国立研究開発法人日本原子力研究開発機構
原子力科学研究所
原子炉施設保安規定の変更認可申請について

原子力科学研究所原子炉施設保安規定の変更の内容及び理由

国立研究開発法人日本原子力研究開発機構
原子力科学研究所原子炉施設保安規定
新旧対照表

原子力科学研究所原子炉施設保安規定（第2編 放射線管理） 新旧対照表

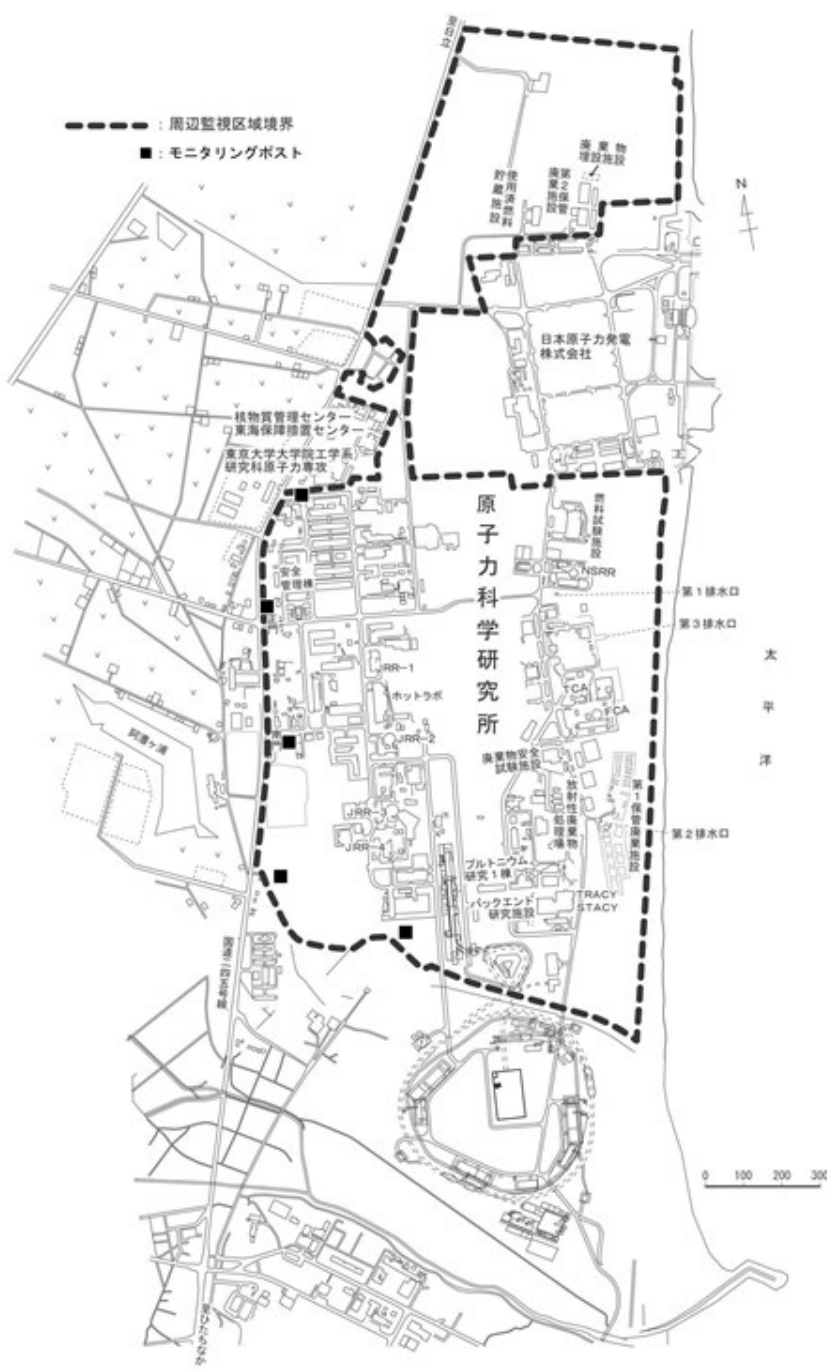
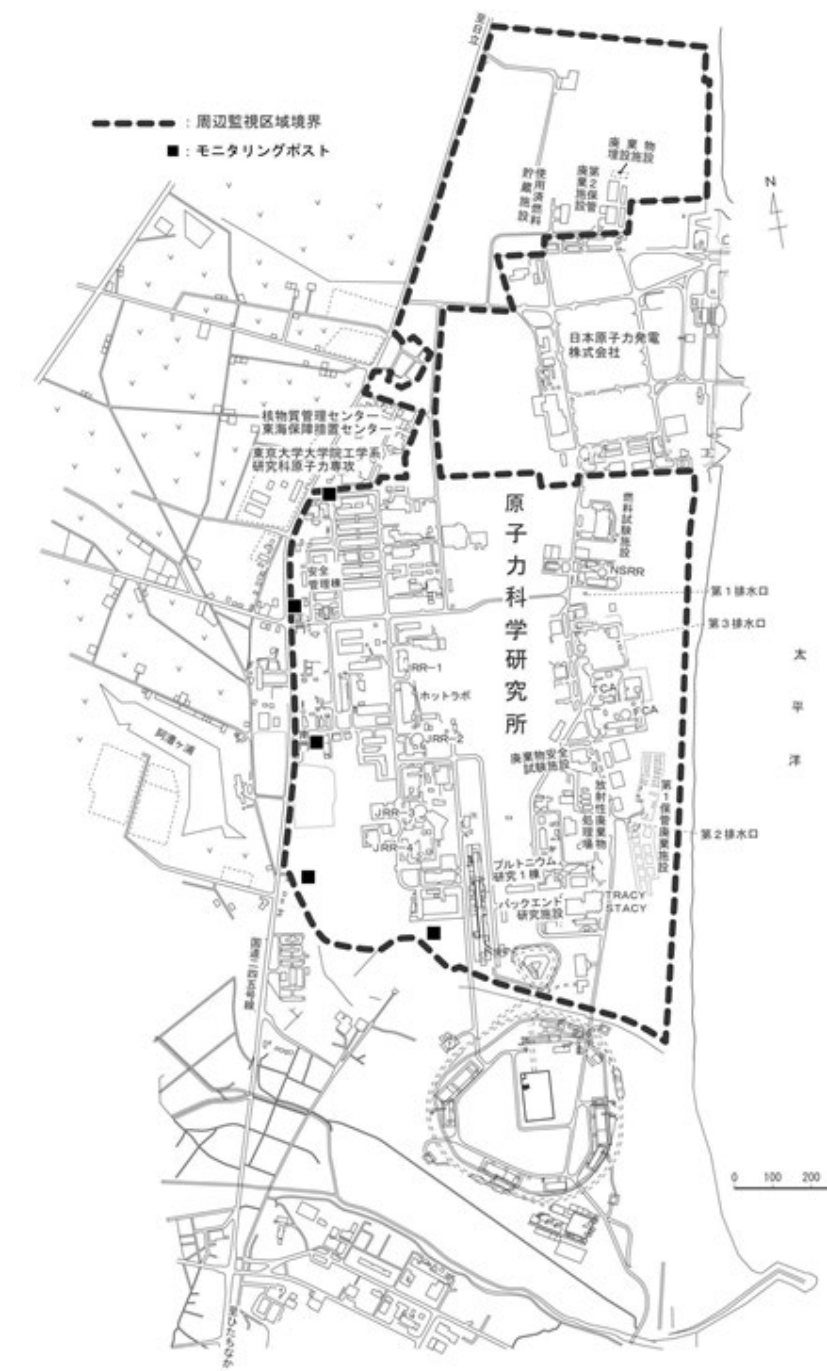
変更前	変更後	備考
<p data-bbox="252 310 920 346">別図第1（その10） STACYに係る管理区域</p>  <p data-bbox="667 567 742 598">排気筒</p> <p data-bbox="667 745 816 777">実験棟B</p> <p data-bbox="890 703 1038 735">実験棟A</p> <p data-bbox="786 1018 875 1050">管理棟</p> <p data-bbox="1098 1029 1276 1060">:管理区域</p>	<p data-bbox="1305 310 1409 346">(削る)</p>	<p data-bbox="2404 310 2656 661">第11編の別図にて管理区域の詳細が示されており、記載されている情報が重複しているため、第2編別図第1（その10）を削除</p>
